Enquête publique
Création d'un réservoir de stockage d'eau potable sur tour sur la commune de
La Mézière 35

Arrêté, 2023-09 du 26 septembre 2023, du Président de la Collectivité Eau du
Bassin Rennais

2/2- Conclusions et avis motivés

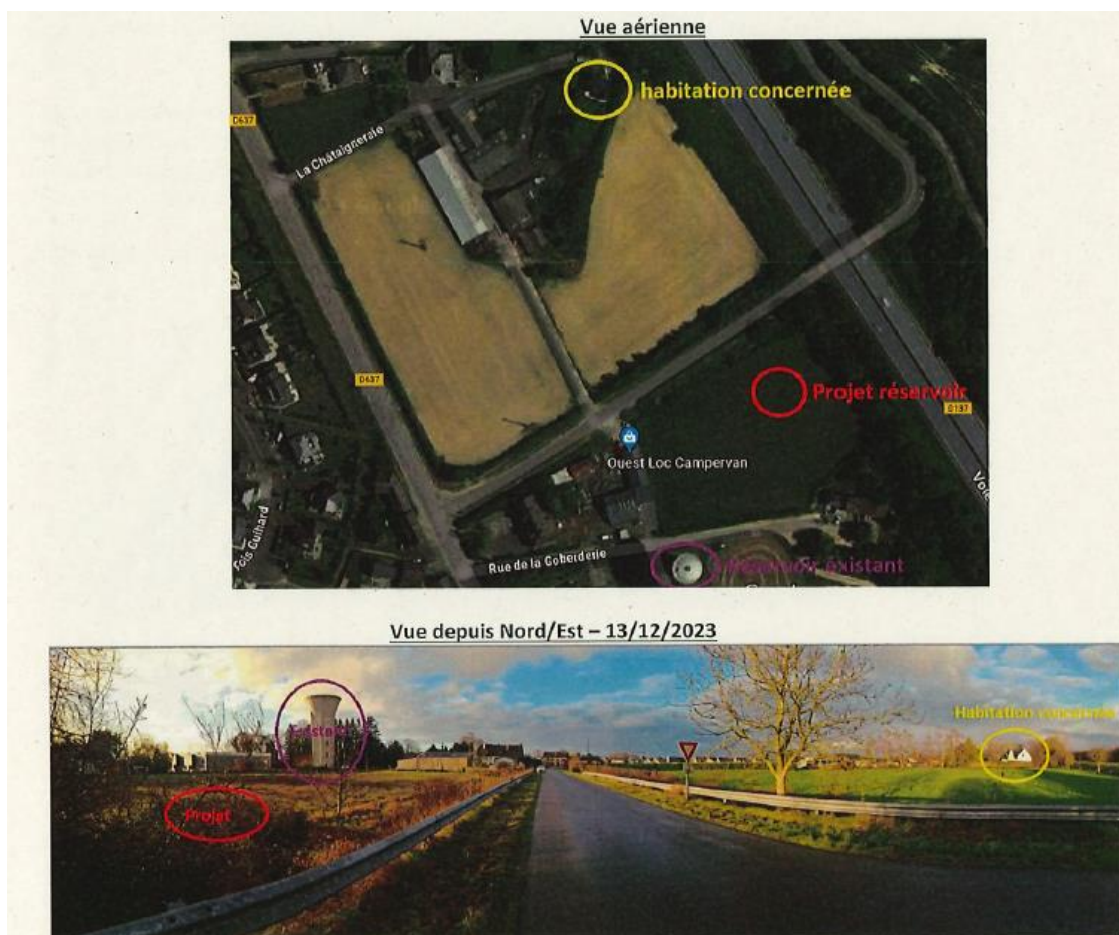
Puisque cet ouvrage est nécessaire et très visible, il fait des propositions pour saisir l'opportunité et en faire un marquage à la faveur de l'image du territoire, blason, logo. Écartons toute tentative de slogan tapageur, de publicité aux couleurs criardes. Dirigeons-nous vers le côté message, signaux forts comme objectifs, le positionnement, le côté totem, un symbole pour notre commune. Le marquage serait vu et retenu comme un phare sur notre territoire.

Au stade des études d'Avant-Projet, un approfondissement a été réalisé pour la mise en œuvre des logos "Eau du Bassin Rennais" et "Terres de Source" afin de partager les valeurs de la Collectivité. Il a été mis en évidence deux difficultés importantes :

- *Difficultés techniques : l'application d'une peinture sur ce type d'ouvrage nécessitant de prendre en compte les techniques de coffrage actuelles et une maintenance particulière pour conserver cette peinture en bon état induisent des coûts supplémentaires non négligeables.*
- *Difficultés réglementaires : la consultation du conseil départemental en vue d'appliquer le Règlement National de la Publicité a mis en évidence des contraintes fortes à ce sujet (hauteur et taille des logos).*

Au regard de ces éléments, il a été fait le choix de ne pas inclure de projet de peinture sur cet ouvrage.

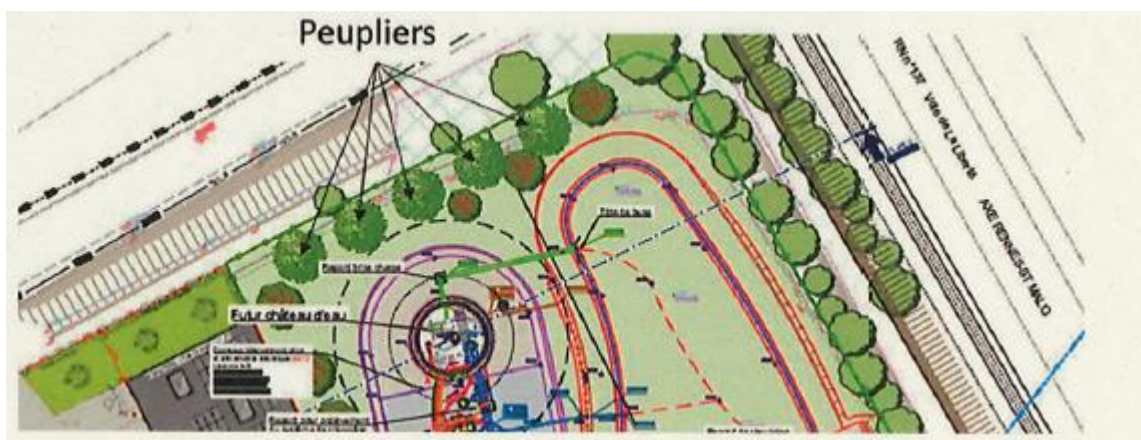
Courrier N°1 : Famille RIDARD La chataigneraie La Mézière

Concernant la couleur de l'ouvrage, ce dernier est prévu en béton brut comme stipulé au Permis de Construire. Une option est envisagée par l'utilisation d'un granulats permettant de réaliser un béton de ciment blanc. Le choix sera réalisé en phase d'analyse des offres au regard de l'impact financier que cette option peut avoir sur le marché global.

Concernant la demande d'intégration de peuplier sur la façade nord de la parcelle, un écran végétal complémentaire de peuplier est prévu au nord de la parcelle.

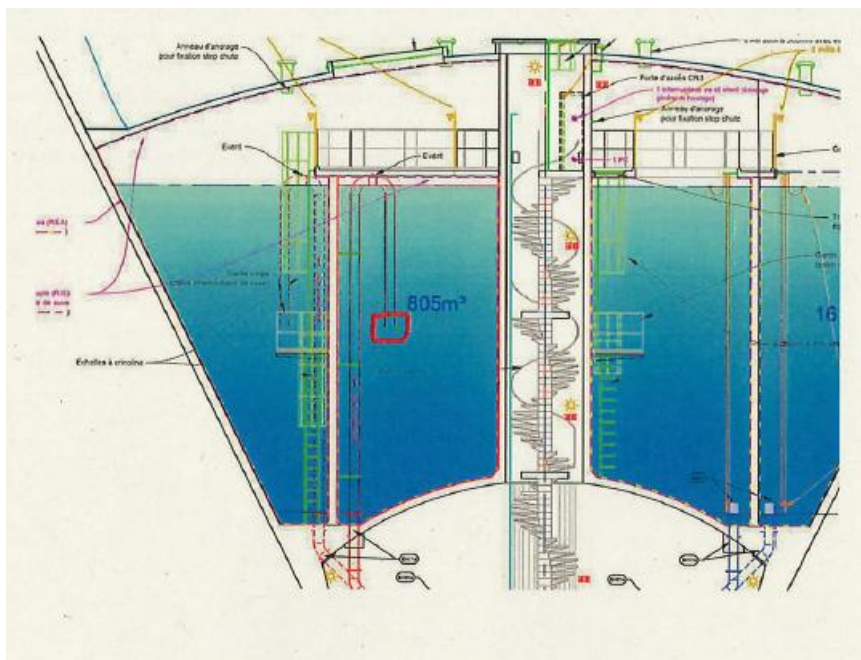
Entre autres, il s'étonne, que dans le dossier, ne figure aucune étude thermique ni du bâtiment, ni de l'eau qu'il contiendra. « Les pages 35 et 36 décrivent bien les conditions de températures de l'environnement, mais je n'y ai pas trouvé l'impact sur les conditions de fonctionnement, [...] Ainsi chaque degré apporté ou perdu par le réservoir vaut 2400Kwh/jour. »

L'inertie thermique de l'eau a pour conséquence de maintenir une température relativement constante et fraîche à l'intérieur des cuves du château d'eau. En plein été, il peut y avoir un gradient important de température au niveau des voiles en béton armé de l'ouvrage. Pour protéger le béton de cette différence de température, des matériaux isolants sont bien prévus sur le dessus du dôme de l'ouvrage, partie la plus exposée au rayonnant solaire.

En ce sens, pour protéger les bétons, le marché prévoit une étanchéité extérieure sur le dôme et le lanterneau avec une protection thermique et des équerres de renfort avec bandes solines. Il n'y a pas de phénomène de convection observé dans les ouvrages obligatoirement fermés pour stocker de l'eau potable. Nous prenons en compte ces phénomènes dans les ouvrages de stockage (bassin en entrée d'usine d'eau potable exposé à l'air libre). Des systèmes de chicane et canaux sont alors prévus pour assurer un renouvellement homogène de l'eau. L'arrivée de l'eau dans le château ne se fait pas par le haut mais environ au milieu de la hauteur du volume d'eau stockée.
